鋼製ロックナット(厚鋼電線管おねじ用) #92,104 の仕様変更のご案内

さて、弊社で販売しております「鋼製ロックナット(厚鋼電線管おねじ用) #92,104」の仕様変更を致しますのでご案内申し上げます。

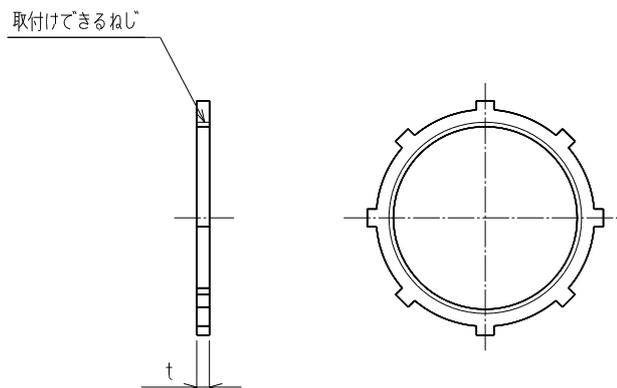
鋼製ロックナット：RLGS92, RLGS104 の板厚を下記の通り変更致します。

品番	現行板厚 t 寸法	変更板厚 t 寸法
RLGS92	6.0 mm	5.0 mm
RLGS104

板厚 6 mm 品の入手が悪く今後納期遅延となる可能性があるために変更することに致しました。

(施工性及び附属品の固定性については現行品と同じであり違いはございません)
